Obstmarkt Herisau
Dokumentation Vorstudie
23.08.2021

Ergebnis Wettbewerb

Empfehlungen des Preisgerichts

Situationsplan und Schnitte

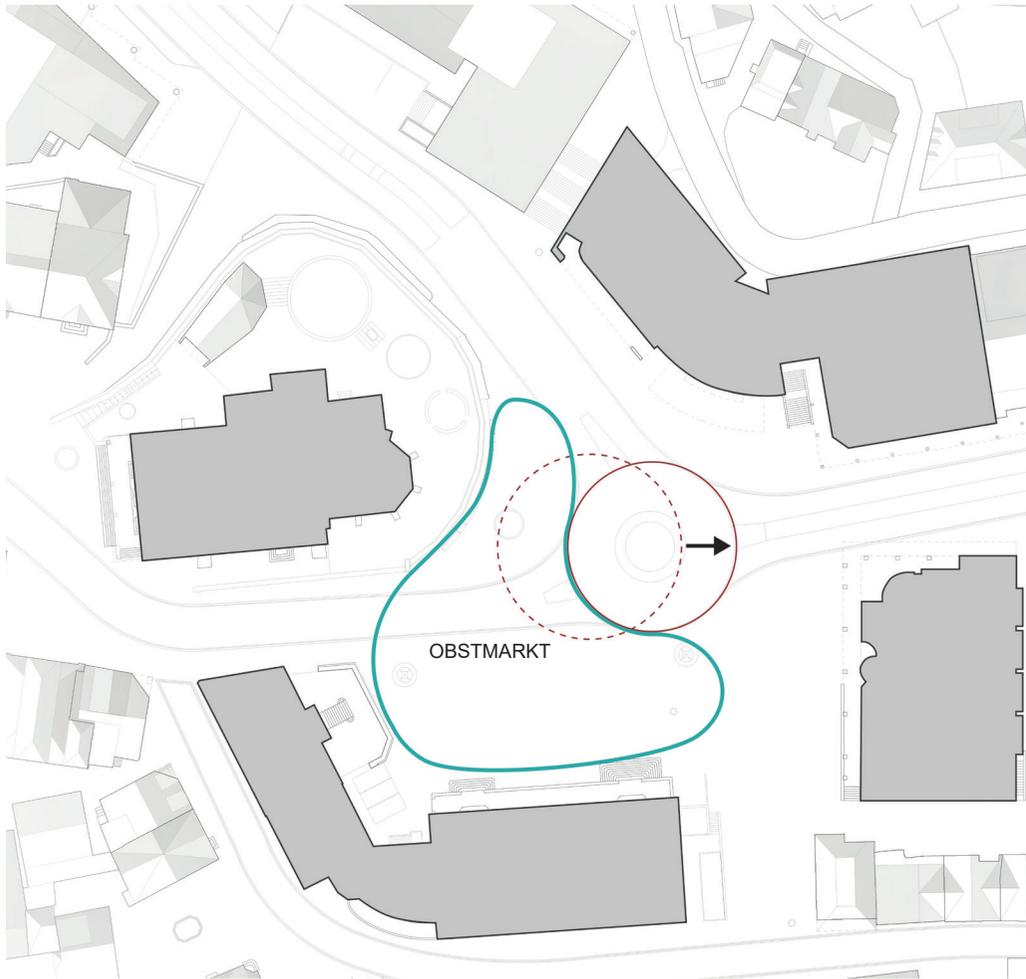
1. Die Gestaltung der Poststrasse ist zu überprüfen.
2. Der Kreisel ist in seiner Dimensionierung und Funktionalität zu überprüfen.
3. Die **Situation vor der Kirchenmauer** soll weiterentwickelt werden. Dabei sollen die Nutzungsansprüche, die Möblierung sowie die verkehrliche Situation im ganzheitlichen Ansatz betrachtet werden.

4. Die Jury wünscht sich eine Überprüfung der Einfahrt zur Tiefgarage sowie die Prüfung eines Aufgangs aus der Tiefgarage auf den Platz
5. In der Kasernenstrasse liegt eine Perimetergrenze. Hier sollten bezüglich Gestaltung insbesondere in den Seitenbereichen, aber auch bezüglich Strassentyp machbare Übergangslösungen erarbeitet werden.

6. Das **Element Wasser** könnte eventuell auch flexibler eingesetzt werden (vgl. Bundesplatz).
7. Die Befahrbarkeit der Parkierung vor dem Gebäude Nelo und entlang der Bahnhofstrasse ist zu überprüfen; ebenso die Verkehrsführung für die Parkierung vor der UBS.

8. Im Zusammenhang mit den anstehenden Sanierungsarbeiten am Regierungsgebäude sind wenn möglich Synergien zu nutzen.

1. Es ist sinnvoll, den Obstmarkt so zu lassen, wie er ist, nämlich abfallend von West nach Ost.
2. Die **Brunnen** gefallen mir so, wie sie sind (bitte nicht den Bundesplatz imitieren!)

3. Gut und wichtig: Die **Neigung des Platzes** bleibt erhalten, also keine Terrassierung.
4. Die Möblierung des «neuen Platzes» ist noch nicht stimmig. Die **Holzelemente sind kümmerlich** und wenig städtisch. Mehr Mut und Akzente setzen

5. Und sehr wichtig, dass der ganze Platz **frei einsehbar** ist ab der Kirchenmauer und den umliegenden freien Plätzen für Zuschauer an den Veranstaltungen.

6. Dass wirklich so viele **Bäume** wie beim Siegerprojekt vorgesehen sind auch gepflanzt werden
7. Direkter Zugang ab Obstmarkt in die Tiefgarage, allenfalls in Kombination mit Erschliessung Balustrade Regierungsgebäude

8. **Sitzgelegenheiten** auf der Südseite der Kirchenmauer: Gut, weil Sonnenseite des Geländes. Aber Achtung: Ist auch die heisse Seite (Klimawandel)!
